From: "5.1,2,e" <5.1,2,e @amsterdam.nl>
Sent: *Fri, 18 Mar 2022 17:27:26 +0200*
To: "5.1,2,e" <5.1,2,e @amsterdam.nl>
Cc: "5.1,2,e" <5.1,2,e @amsterdam.nl>; "5.1,2,e" <5.1,2,e @amsterdam.nl>
Subject: *RE: 2022 0318 Scheepsbouwweg - varianten lalo Plus*

Van: 5.1,2,e
Verzonden: woensdag 16 maart 2022 17:15
Aan: 5.1,2,e <5.1,2,e @amsterdam.nl>; 5.1,2,e <5.1,2,e @amsterdam.nl>; 5.1,2,e <5.1,2,e @amsterdam.nl>
Onderwerp: Scheepsbouwweg - varianten lalo Plus

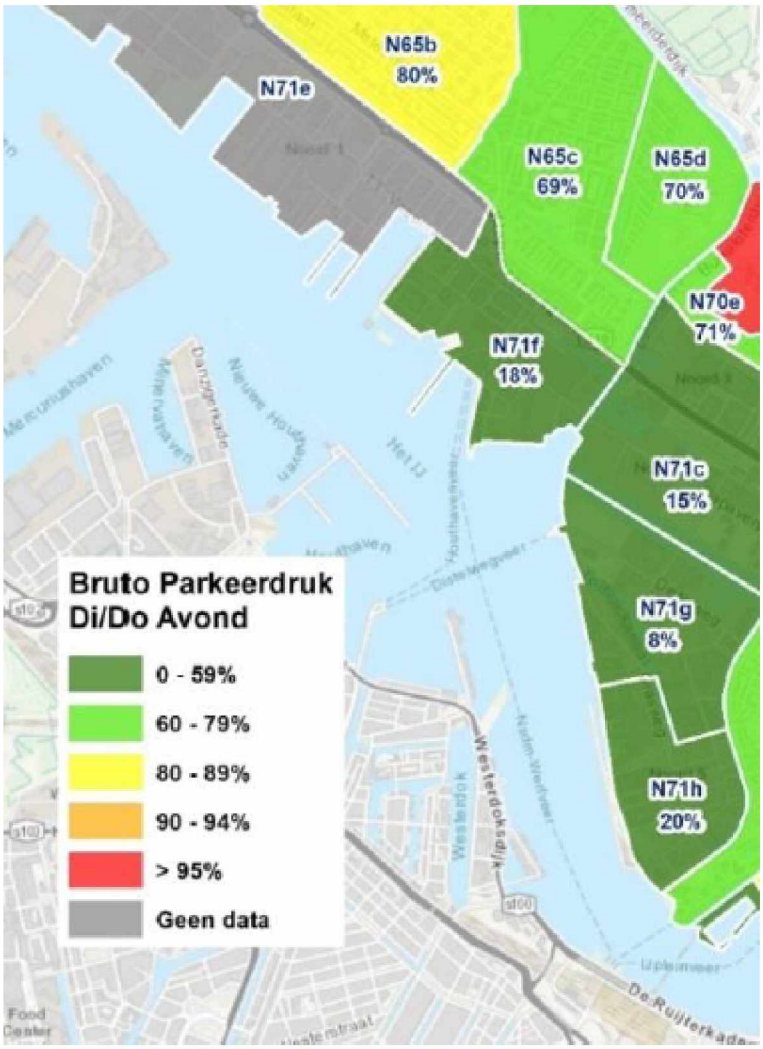
Hoe hoog is de parkeerdruk rond de Plus?
Ik ben met de projectmanager aan het kijken hoe we het lalo-vak maken: wellicht overdag lalo en 's avonds als parkeervak als het alleen door bestelbusjes wordt gebruikt. Of wellicht een parkeervak weghalen en dan helemaal als lalo-vak maken als er grotere 12meter-vrachtwagens komen.
In 2019 is de hoogste parkeerdruk in N65c als geheel 69%, maar ik kan me voorstellen dat het aan de Nageljongenstraat dichter bij de NDSM overdag een hogere parkeerdruk kent door de vele NDSM-bezoekers en -werknemers die in buurt N65c parkeren.

Even een vraag wat we moeten regelen om lalo-vakken te wijzigen, maar nog meer naast een verkeersbesluit? Zie bijlage voor de situering.

In het ontwerp Scheepsbouwweg maken we eilandjes, waardoor de rijstrook stad-in meer richting de Plus schuift en waardoor fietspad op de huidige lalo komt te liggen. In het ontwerp hebben we ca. 5 meter trottoir tussen fietspad en Plus. In principe zou er op dat brede trottoir kunnen worden geladen en gelost naast de ondergrondse container, maar wenselijk is dat niet.
We hebben naast deze variant er nog twee: lalo in het parkeervak naast de ondergr. afvalbak, of aan de westzijde van de Plus.
Over enkele weken hebben we weer een afspraak met de projectontwikkelaar en hopen we meer te weten. Wat moeten we procedureel regelen voor het wijzigen van een lalo-vak? Aan de westzijde moeten we de algemene gehandicapten parkeerplekken wijzigen, maar nog meer naast een verkeersbesluit?

In de mail stond al dat hier geen sprake is van hoge p-druk. De Nageljongstraat heeft altijd voldoende parkeerplekken beschikbaar. Een specifieke LALO plek voor incidenteel gebruik is dus niet nodig lijkt mij.

Het is helemaal geen beleid om LALO's bij supermarkten of andere functies te realiseren in de OR.
Alleen als je geen/nauwelijks parkeerplekken in de OR hebt of hele hoge parkeerdruk of de doorstroming (o.a. tram/bus) echt belemmert bij LALO activiteiten dan kun je dat eventueel doen.
Geen van deze zaken spelen hier.
Als de supermarkt hier weggaat dan is een LALO in mijn ogen ook niet nodig.
Maak er gewoon een trottoir van en als incidenteel LALO activiteiten plaatsvinden dan kan dat op de stoep zoals wel vaker gebeurt.
Of liever nog gewoon op de rijbaan met knipperlichten of vanuit de Nageljongstraat, in een vak of gewoon even op de rijbaan.
Er zijn genoeg andere mogelijkheden om te LALO-en, haha.
Misschien ook iets voor VAT?
